1. Tektur

FESTSTELLUNGSENTWURF

Unterlage / Blatt-Nr.: 5/8 T
 Lageplan
 Bau-km 7+000 bis Bau-km 8+000
 Maßstab: 1: 1000

**Bundesstraße B12: Kempten (A 7) - AS Jengen/Kaufahren (A 96)
 Erweiterung auf 4 Fahrstreifen
 Planungsabschnitt 6
 Untergarming - Buchloe (A 96)
 Bau-km 0+000 bis 10+200**

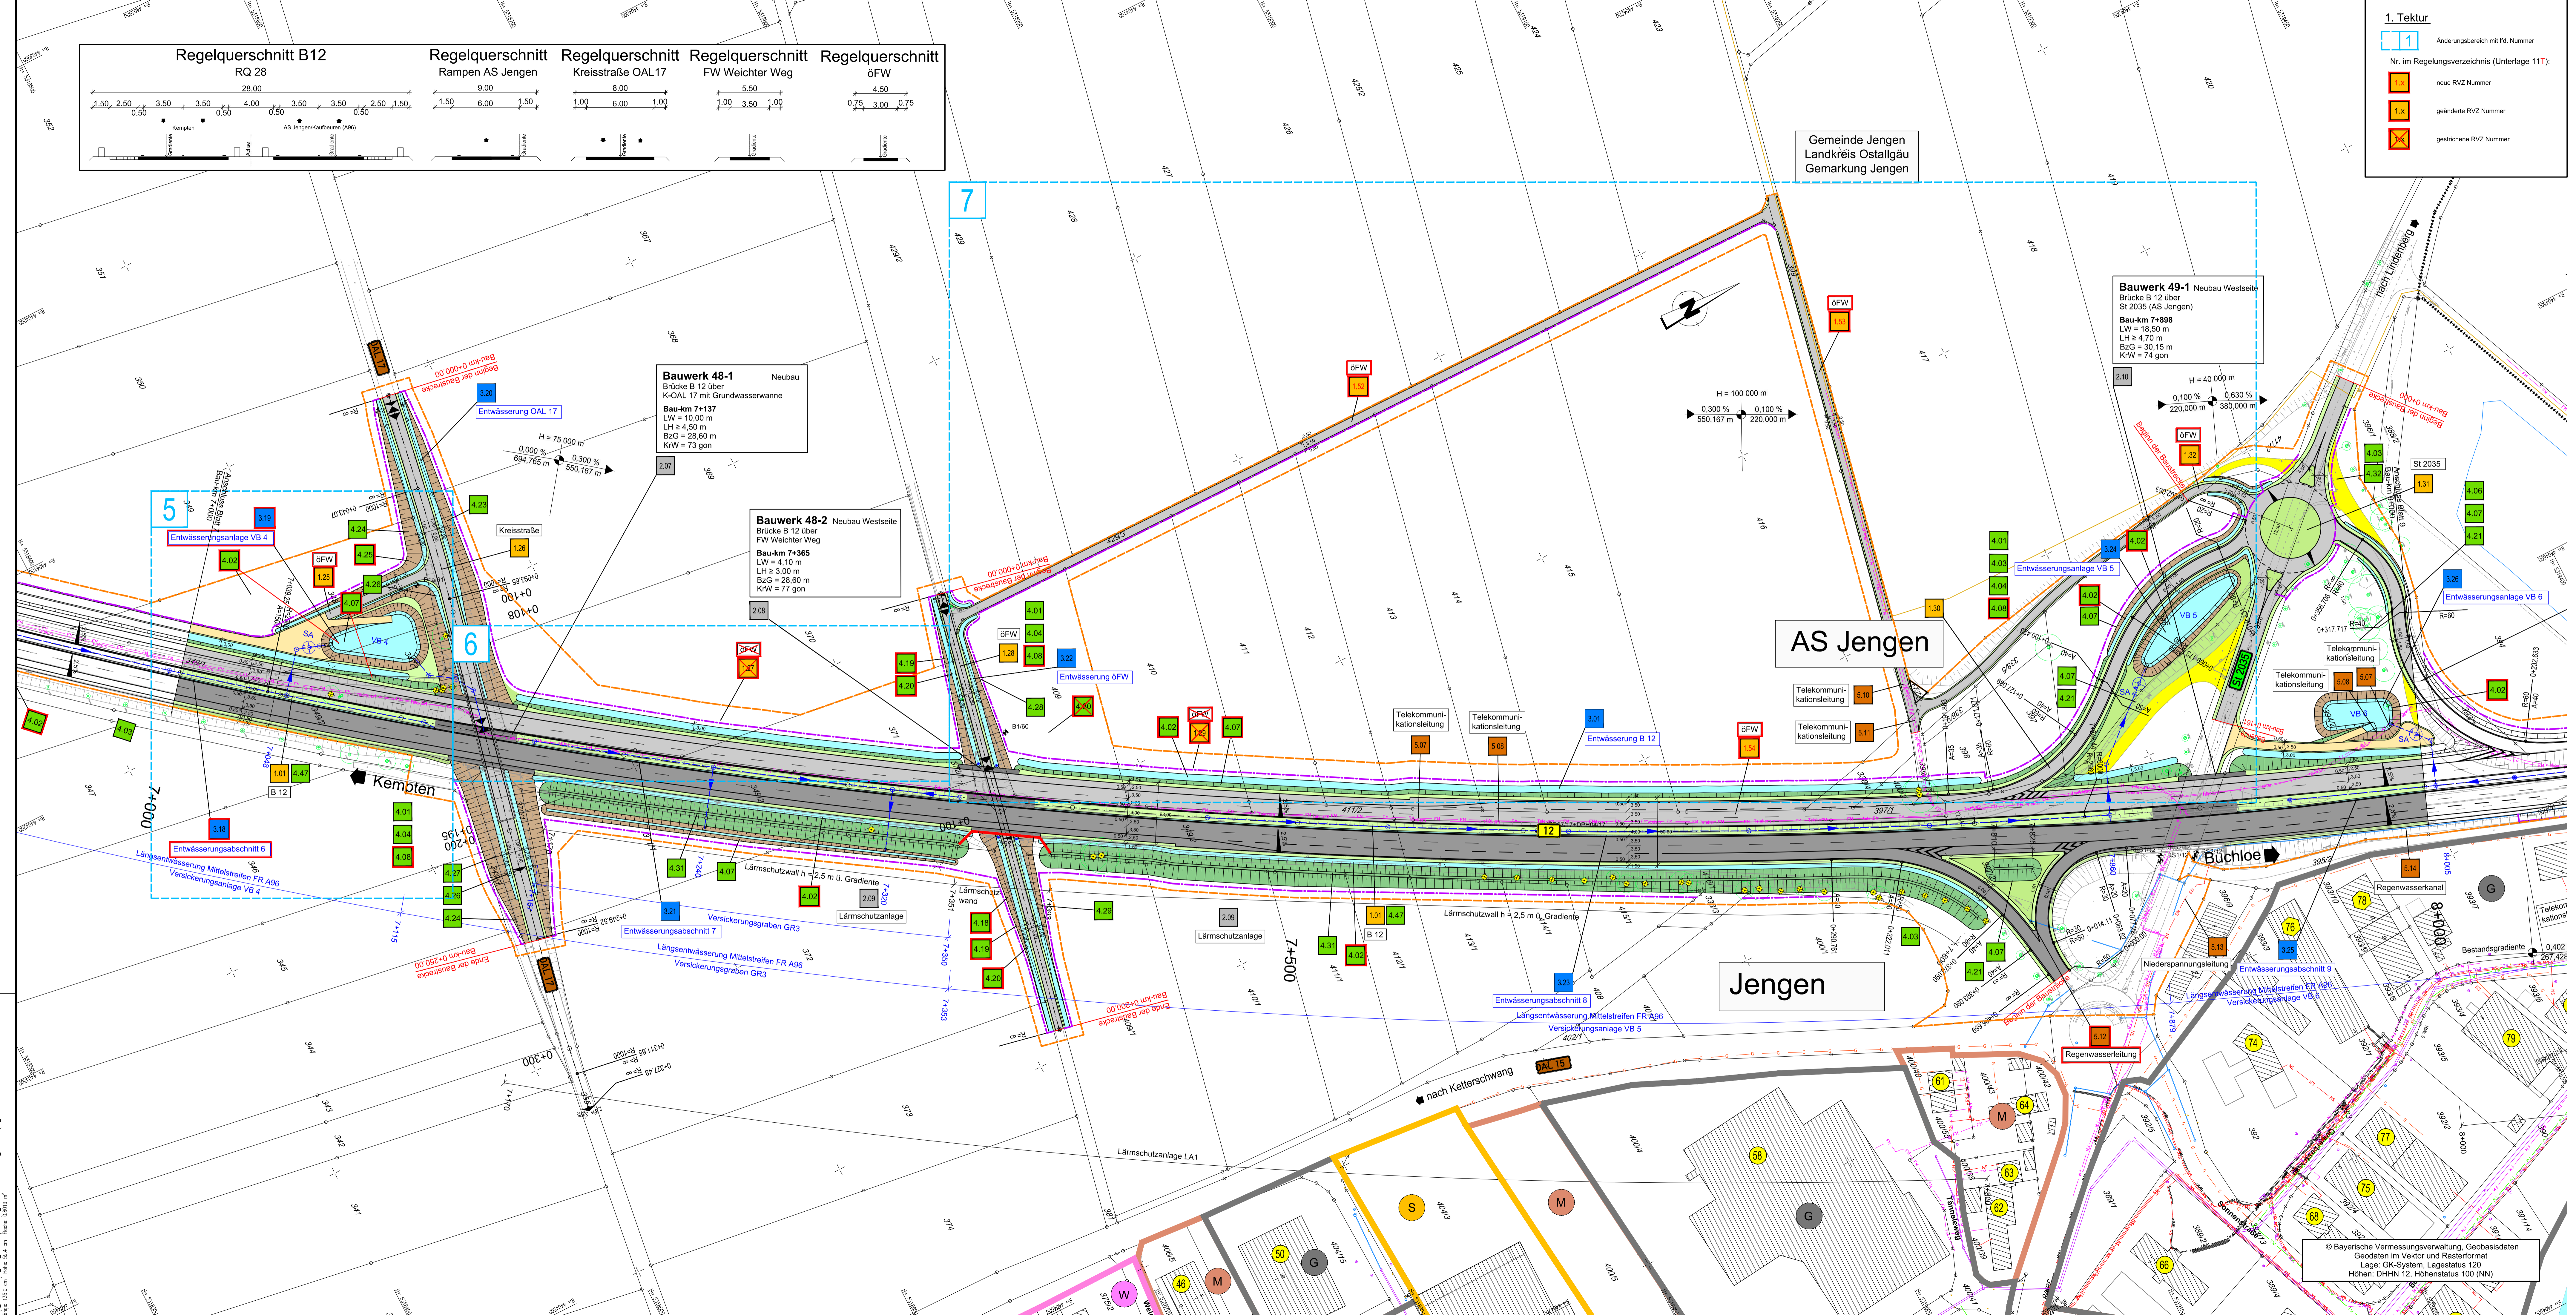
Nr.	Art der Änderung	Datum	Zeichen
1	1. Tektur vom 20.01.2022; VB 4 verschoben, Parallelwege entfallen, Januar 2022 wac
